À Encarregatura de Estudos
a/c Secretaria Executiva do COMDEPHAAPASA

PA 5.633/2019

**Intervenção em imóveis Tombados Centro Cívico e Praça IV Centenário
Praça IV Centenário, Prédio dos Correios, Escola Estadual Américo Brasiliense,
Marco Zero, Passarela Luso Brasileira**

**Interessado: Depto. de Manutenção e Áreas Verdes – Secretaria de Manutenção e
Serviços Urbanos**

FIGURA 1. Vista aérea do centro de Santo André, destaque para o Centro Cívico e, em vermelho, área a ser suprimida para implementação do estacionamento.

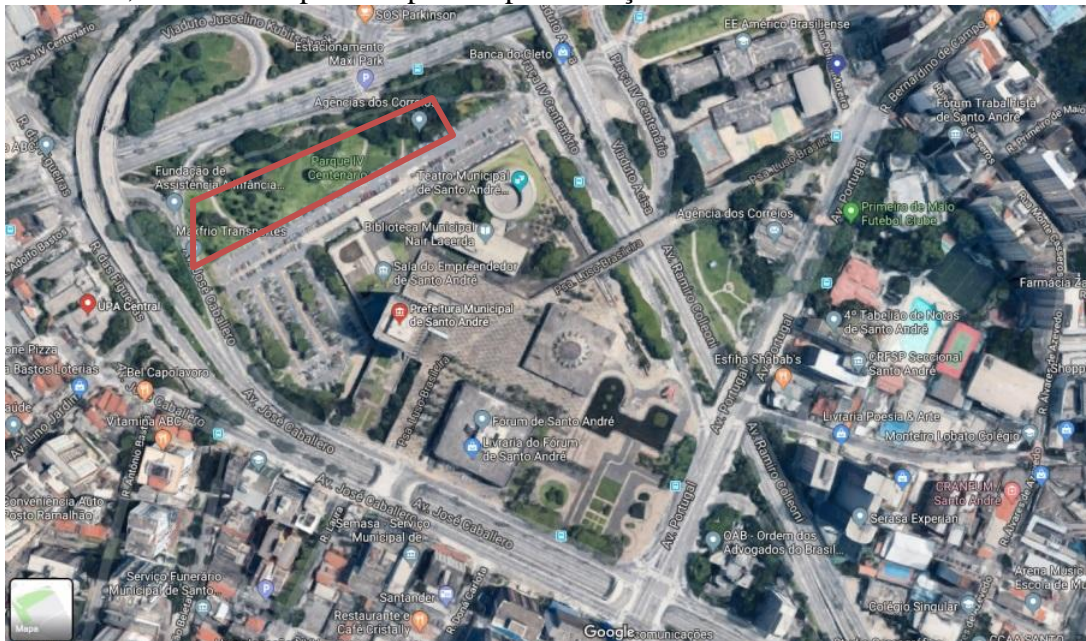
A proposta prevê a implantação de 228 (duzentas e vinte e oito) vagas para automóveis, suprimindo a quase totalidade da área verde existente entre a Av. XV de Novembro e a área de estacionamento já existente, conforme pode ser observada no destaque em vermelho na Figura 1 abaixo.

Então, causa-nos estranheza a proposta de ampliação de estacionamento do Centro Cívico, uma vez que, o objetivo do TAC era a proteção da área e a proposta apresentada só estaria transferindo o problema de vagas de carros de lugar dentro do mesmo espaço protegido, pois todo o perímetro da Praça IV Centenário é tombado. Esclarecemos que a área ora proposta igualmente a área de pilotis e área de mosaico português no Térreo 3, está sujeita a regramentos legais instituídos pelo Tombamento Municipal. À parte desta proteção, a intervenção em si prejudicaria, também, a ambiência do espaço sugerido, que hoje é um jardim.

Diante do estabelecido nas Diretrizes de Preservação do Centro Cívico e na deliberação do Conselho, **somos contrários à implantação deste estacionamento**, pois:

- a. Elimina a proposta de diálogo desta área com o projeto paisagístico original de Burle Marx;
- b. Fere a qualidade do jardim público que na atualidade oferece uma possibilidade de contemplação de um conjunto de área verde em harmonia com o complexo arquitetônico do Centro Cívico de Santo André;
- c. Restringe a possibilidade das pessoas de fruírem espaços públicos verdes com vocação para lazer, espaços estes tão escassos em municípios adensados como Santo André; privilegiando em seu lugar o uso restrito para veículos.

Figura 13 - Portão antes utilizado para carga e descarga dos Correios.

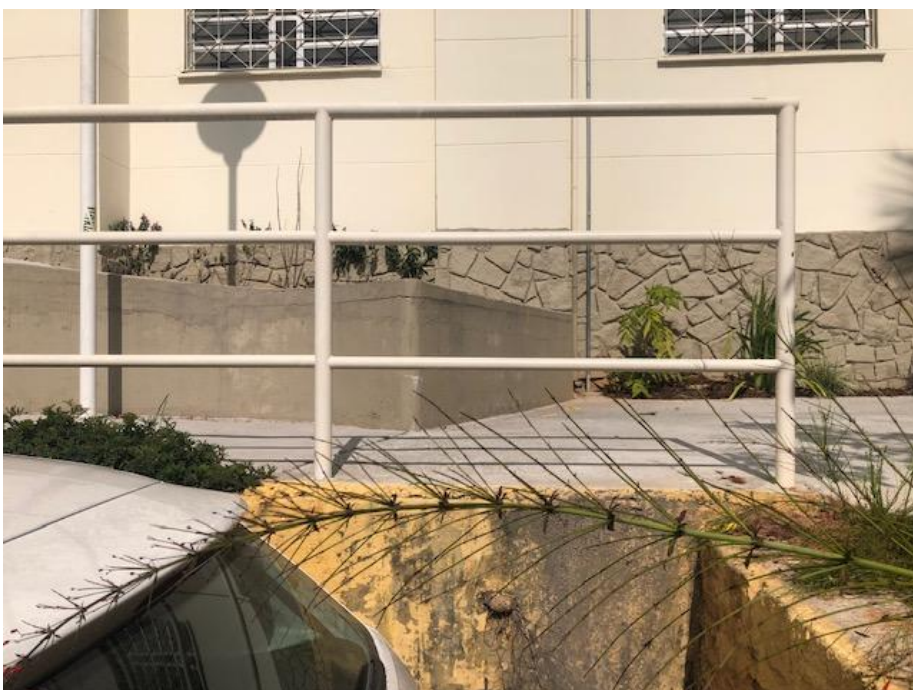
A rampa para carga e descarga implantada na fachada voltada para Rua Delfim Moreira (ver figura 12 e 14) eliminou parte da escada. Esta solução deveria ter levado em consideração o princípio da **reversibilidade**, com a utilização, por exemplo, de uma rampa metálica apenas apoiada na escada.

Figura 17 - Vista da passarela e da praça IV Centenário, local indicado para nove vagas, mas na ocasião havia 20 veículos estacionados.

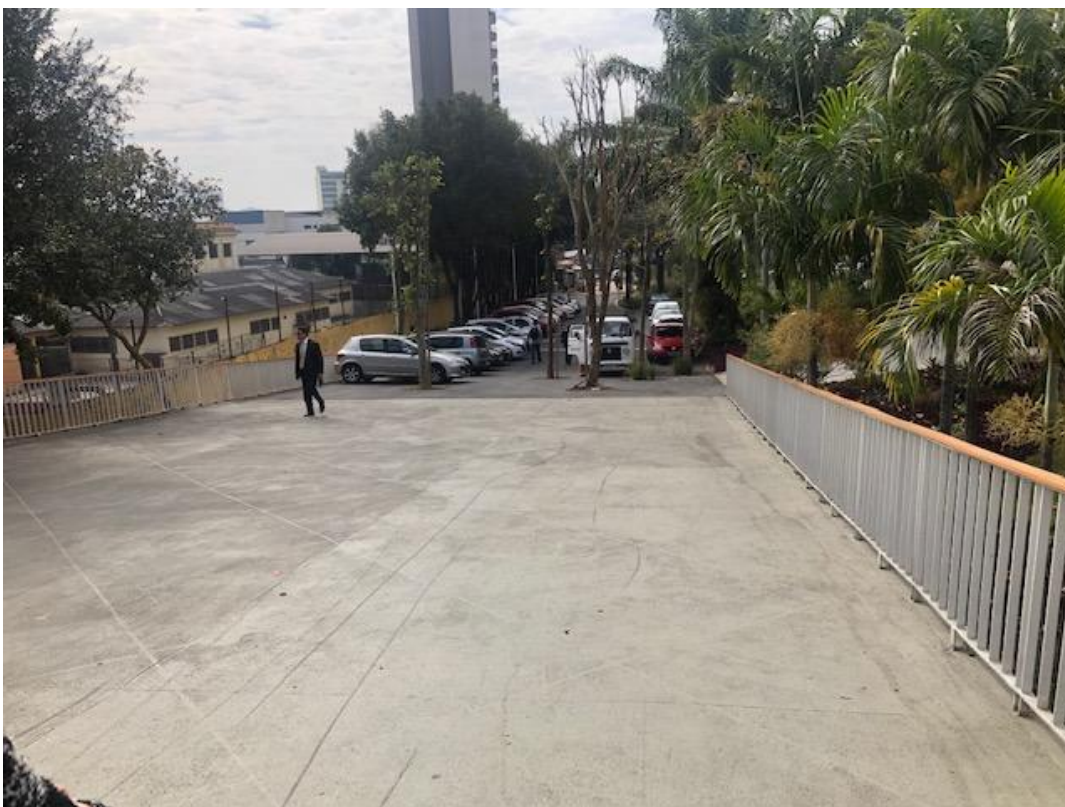
Parte da **praça foi destinada a estacionamento** de veículos, o que pelas diretrizes **não é permitido**. Além disso, o projeto apresenta 9 (nove) vagas de veículos, mas a situação no local é bem diferente. Na ocasião da vistoria havia mais de 20 (vinte) veículos estacionados, **restando pouco espaço ao pedestre para transitar** em uma área que é de seu domínio. Tal situação é corroborada por ter sido aplicado asfalto sobre o piso da praça. A destinação de parte da praça para estacionamento **desfigura a sua função original, prejudica a integridade dos prédios** (com carga e vibração não planejados e calculados), **interfere visualmente na área e prejudica na sua ambiência**.

A finalidade da passarela **não está sendo respeitada**, tendo em vista veículos estarem estacionados sobre parte dela (ver figuras 17, 18, 19, 20, 21 e 23). Tal situação além de prejudicar a qualidade ambiental, interfere na estabilidade estrutural da passarela, que não foi dimensionada para suportar carga de trânsito de veículos. **O revestimento do piso da passarela também não foi respeitado**, tendo sido aplicada, na base uma camada asfáltica e no restante camada de recobrimento que, inclusive, encontra-se com desprendimentos que podem, também, ferir os pedestres. (ver figuras 10 e 11). A pintura de seus elementos estruturais não condiz com a proposta da passarela Luso-brasileira, em concreto, desfigurando a estética original deste equipamento, resguardada em seu tombamento.
